**REPÚBLICA DE COLOMBIA
SISTEMA NACIONAL AMBIENTAL "SINA"
MINISTERIO DE AMBIENTE Y DESARROLLO SOSTENIBLE
CORPORACIÓN AUTÓNOMA REGIONAL DE LA FRONTERA NORORIENTAL –
CORPONOR**

RESOLUCIÓN No. **586** - del **15 AGO, 2025.**

"Por la cual se modifica un permiso de vertimientos de la empresa OLEAGINOSAS DEL NORTE DE SANTANDER S.A.S. y se dictan otras disposiciones"

Foto No. 2 Moños (subproducto)	Foto No. 3 Moños (subproducto)

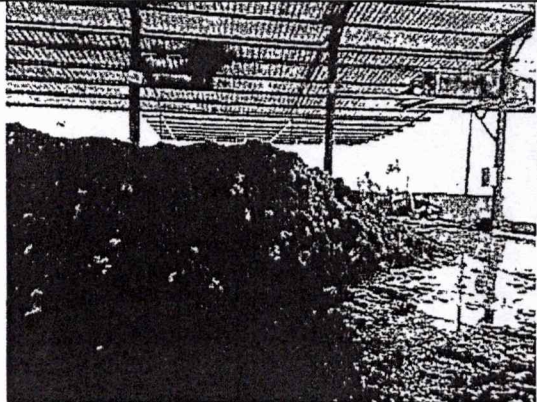
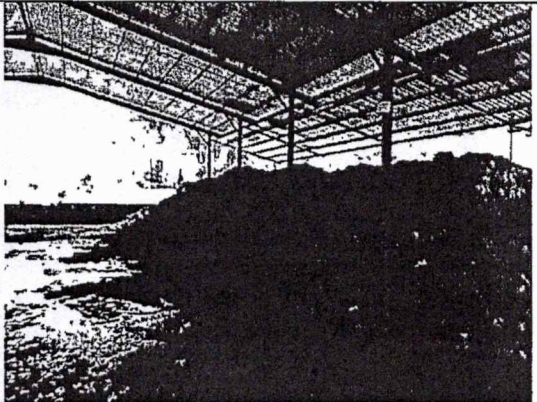
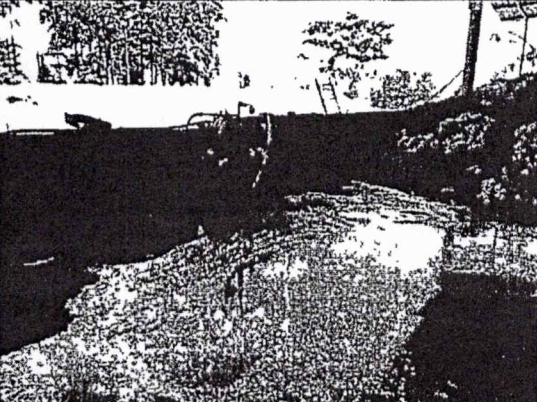
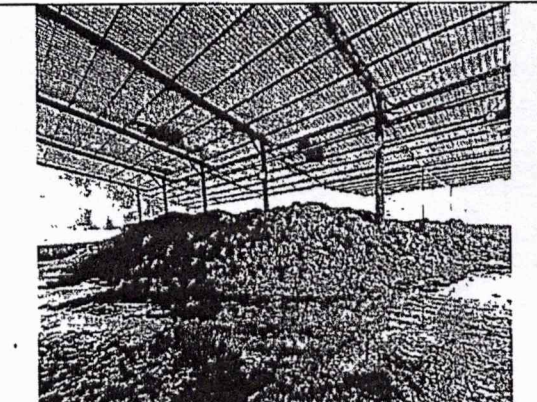
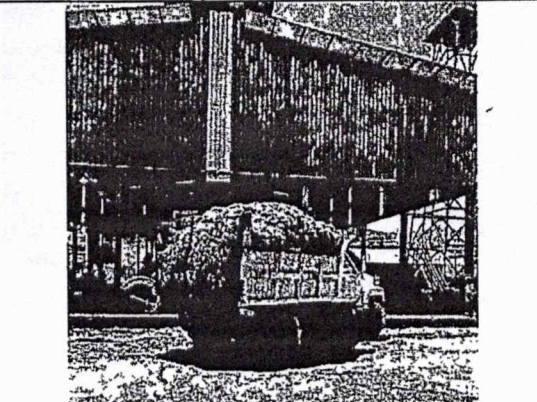
En el 2023 se construyó una nave de moños como etapa del pretratamiento, ubicado después de los tanques australianos. Su operación consiste en riego del POME sobre pilas de moños o raquis

que son un subproducto. Esto con el fin de reducir la carga orgánica contaminante ya sean lodos, aceites y carga volumétrica al disminuir en un porcentaje el efluente generado en el proceso de extracción, gracias a la propiedad de absorción que posee el moño.

La nave cuenta con un área de 990 metros cuadrados, está dividida en 8 cubículos los cuales se llenan de moños y estos se riegan para llevar a cabo el proceso de absorción y buscar disminuir el efluente. Seguidamente estos moños son transportados al Parque biotecnológico y productivo de la empresa Oleonorte los cuales tienen como finalidad convertirse en compost.

3. La construcción de una nave de moños como etapa del pretratamiento, ubicado después de los tanques australianos. Su operación consiste en riego del POME sobre pilas de moños o raquis que son un subproducto. Esto con el fin de reducir la carga orgánica contaminante ya sean lodos, aceites y carga volumétrica al disminuir en un porcentaje el efluente generado en el proceso de extracción, gracias a la propiedad de absorción que posee el moño.

La nave cuenta con un área de 990 metros cuadrados, está dividida en 8 cubículos los cuales se llenan de moños y estos se riegan para llevar a cabo el proceso de absorción y buscar disminuir el efluente. Seguidamente estos moños son transportados al Parque biotecnológico y productivo de la empresa Oleonorte los cuales tienen como finalidad convertirse en compost.

Foto No. 9 Modificación STAR Oleaginosas del Norte de Santander S.A.S

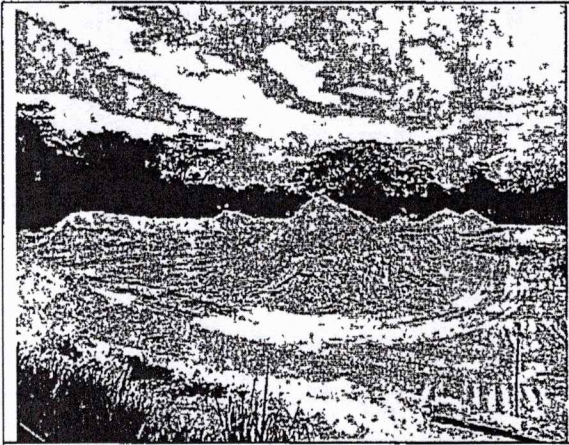
Mediante radicado No. 2023-01015-005799-2 del 30 de mayo del 2023 la empresa OLEAGINOSAS DEL NORTE DE SANTANDER hace allegar la solicitud de modificación del sistema de tratamiento de aguas residuales no domesticas presentada en el permiso de vertimiento bajo resolución No. 144 del 2 de marzo del 2022.

El Sistema de tratamiento de aguas residuales no domésticas implementado por la empresa OLEAGINOSAS DEL NORTE DE SANTANDER S.A.S. busca la reducción máxima de carga contaminante de manera que clarifiquen y mejoren la calidad del vertimiento para dar cumplimiento a la resolución 631 de 2015.

Foto No. 11 y 12. Modificación STAR Oleaginosas del Norte de Santander S.A.S

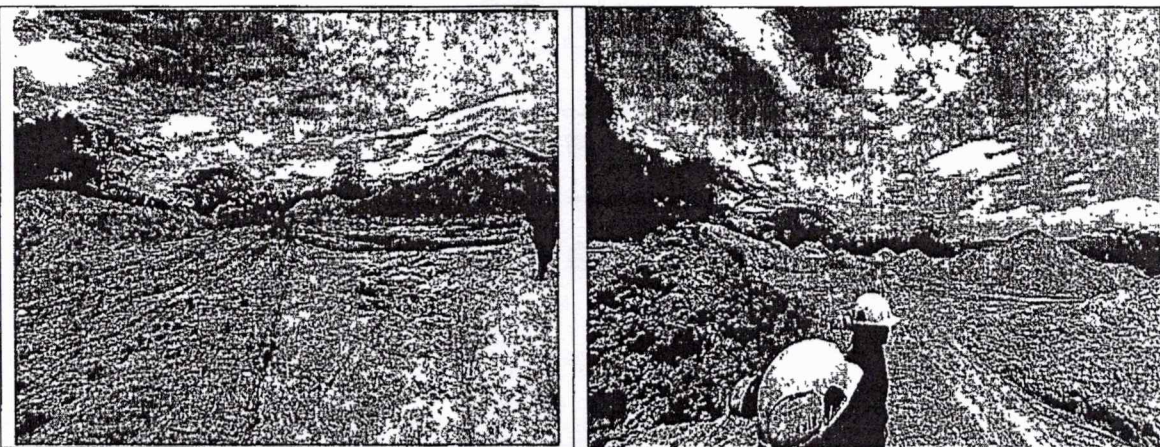
El proyecto considera la ampliación y la transformación del sistema biológico de la siguiente manera:

La laguna anaerobia se construirá una nueva ampliando la laguna facultativa actual de 4280 m³ a una laguna anaerobia de 13000 m³. Esta laguna contará con un sistema de tren francés (Anexos) para la evacuación de aguas subterráneas que puedan afectar la geomembrana y las estructuras de la nueva laguna por presiones o lavados de materiales finos que conforman los taludes

La laguna aireada se construirá una laguna de tratamiento aerobio con la transformación de la laguna anaerobia actual de 289 m³, quedando una laguna aireada de 3600 m³. Esta laguna contará con difusores de aire y de sistemas de compresores para garantizar las condiciones de oxígeno requerido para el crecimiento óptimo de los microorganismos y la eficiencia de la remoción de la carga contaminante.

También se tiene presupuestado la construcción de humedales como una etapa de pulimento y mejoramiento de características físicas del efluente, se considera la construcción de un sistema de humedales, antes del punto del vertimiento final a la Quebrada Agua la Sal.

2. La laguna anaerobia se construirá una nueva ampliando la laguna facultativa actual de 4280 m³ a una laguna anaerobia de 13000 m³. Esta laguna contará con un sistema de tren francés para la evacuación de aguas subterráneas que puedan afectar la geomembrana y las estructuras de la nueva laguna por presiones o lavados de materiales finos que conforman los taludes.

La laguna aireada se construirá una laguna de tratamiento aerobio con la transformación de la laguna anaerobia actual de 2839 m³, quedando una laguna aireada de 3600 m³. Esta laguna contará con difusores de aire y de sistemas de compresores para garantizar las condiciones de oxígeno requerido para el crecimiento óptimo de los microorganismos y la eficiencia de la remoción de la carga contaminante.

Foto No. 14 diagrama del sistema de tratamiento de POME de OLEAGINOSAS DEL NORTE S.A.S

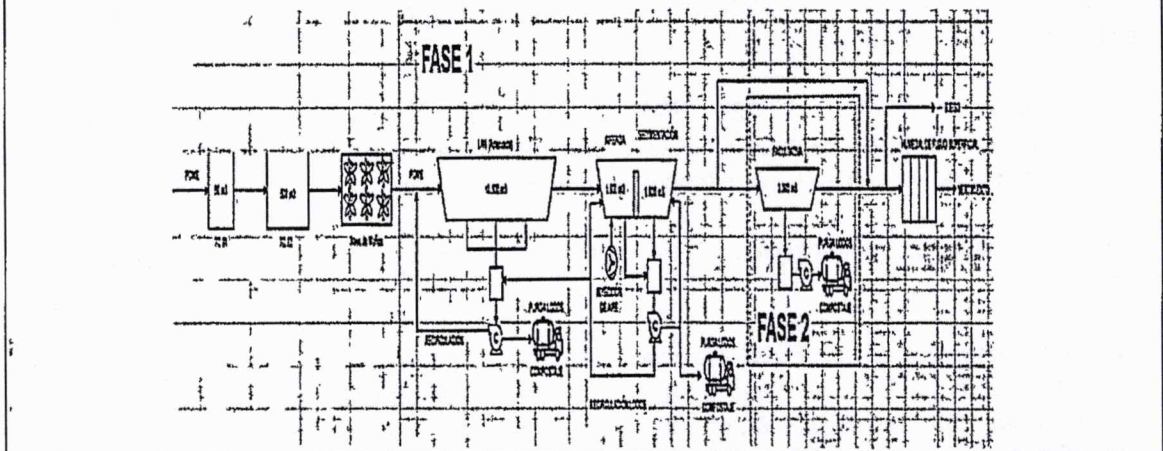
A continuación, los anexos presentados mediante radicado No. 2023-01015-005799-2 del 30 de mayo del 2023 por la empresa OLEAGINOSAS DEL NORTE DE SANTANDER S.A.S. para la modificación de su sistema de tratamiento de aguas residuales no domésticas.
